Oggetto**:** **S989** – Procedura di verifica di assoggettabilità alla VIA per la "Modifica sostanziale dell'autorizzazione di cui al P.D. n. 2343/2016 del 18/07/2016 e ss.mm. relative ad impianto di smaltimento e recupero rifiuti esistente sito in Comune di Stella (SV)".

Proponente: Comet Recycling S.r.l.

Comunicazione pubblicazione documentazione per procedura di verifica di assoggettabilità alla VIA ex art. 19 c. 3 D. Lgs. n. 152/2006. *Riscontro***.**

Figura 1

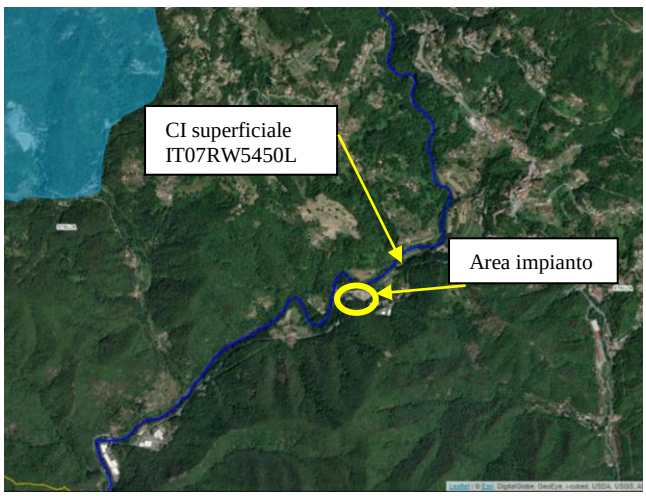
Dal punto di vista della compatibilità con il Piano regionale di Tutela delle Acque – PTA vigente (D.G.R. n 11/2016) l'impianto non è localizzato su corpi idrici sotterranei, né di tipo poroso né di tipo carsico, individuati nello stesso PTA, e non sono presenti né sono previsti scarichi idrici di tipo industriale. Già allo stato attuale le acque meteoriche di prima pioggia e dilavamento piazzali, dopo trattamento di disabbiatura e disoleatura, nonché le acque di seconda pioggia sono immesse nel corpo idrico superficiale tipizzato denominato T. Sansobbia 0 – codice IT07RW5450L. La localizzazione dell'area di impianto rispetto ai corpi idrici individuati nel PTA è rappresentata nella Figura 1 successiva.
